Acuerdo 978 Por el cual se aprueba la incorporación del cambio en los límites de generación y absorción de potencia reactiva de la unidad CT1 de la planta de generación Flores 1 y las respectivas curvas de carga

978

8 Junio, 2017

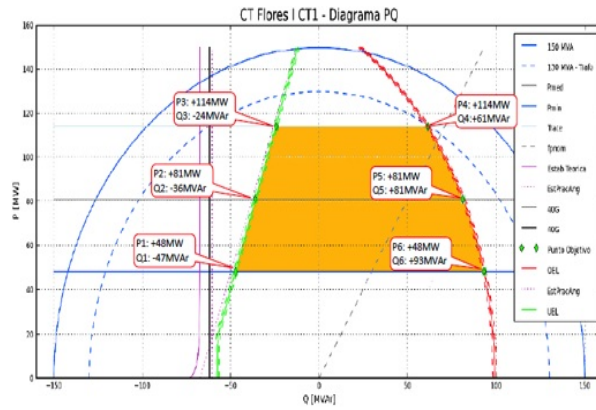
- 1** Aprobar la declaración de una nueva curva operativa de carga de la unidad CT1 de la planta de generación Flores 1, en las que se define la capacidad para entrega y absorción de potencia reactiva de la

unidad en función de la potencia activa generada.

Unidad	Parámetro a Modificar	Valor Anterior	Valor Nuevo
FLORES 1 Unidad C71	Cap Gen reactivos (Mvar) en 48 MW	70	93
	Cap Abs reactivos (Mvar) en 48 MW	-54	-47
	Cap Gen reactivos (Mvar) en 81 MW	70	81
	Cap Abs reactivos (Mvar) en 81 MW	-54	-36
	Cap Gen reactivos (Mvar) en 114 MW	70	61
	Cap Abs reactivos (Mvar) en 114 MW	-54	-24
